Parecer Técnico SEI-GDF n.º 117/2018 - IBRAM/PRESI/SULAM/COIND/GEINP

Processo: nº 190.001.508/2001**Processo Sei:** 00391-00001139/2018-15**Empreendedor:** Hélio Prates Comércio de Combustíveis e Derivados Ltda.**CNPJ:** 08.111.678/0001-53**Endereço:** Q QNJ Área Especial nº 1 – Taguatinga - DF**Coordenadas Geográficas:** 15°48'30.82"S, 48°05'01.64"O.**Telefone:** (61) 78162-8000**e-mail:** highort@hotmail.com**Atividade Licenciada:** Posto Revendedor de Combustíveis1. **INTRODUÇÃO**

Trata-se de manifestação quanto ao requerimento de Licença de Instalação – Reforma (L.I. reforma) impetrado pelo interessado neste Instituto sob o protocolo nº 888.000.421/2016 em 26 de janeiro de 2016 (fl. 542). O objetivo é avaliar o cumprimento do empreendimento às condicionantes e exigências contidas na Informação Técnica nº 329/2011 - GELAM/DILAM/SULFI/IBRAM (fls. 124-137), aos dispositivos da Instrução IBRAM n.º 213/2013 e às normas técnicas relativas à questão, tendo com escopo os documentos acostados ao processo e a vistoria, realizada em 09 de março de 2018.

Figura 9 - Unidade de filtração de diesel em área fora da pista de abastecimento, ambiente coberto.

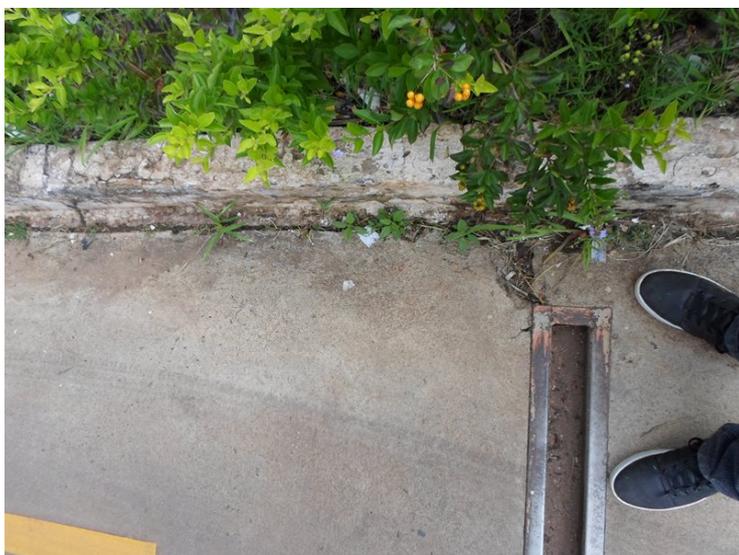
10. É necessário providenciar que as canaletas da unidade de filtragem de diesel se encontrem dentro da abrangência da projeção da cobertura (Foto 9).
Análise: Cumprido. Consta na carta entregue (documento SEI: 8612426) relatório fotográfico da realização das adequações dos canaletes.
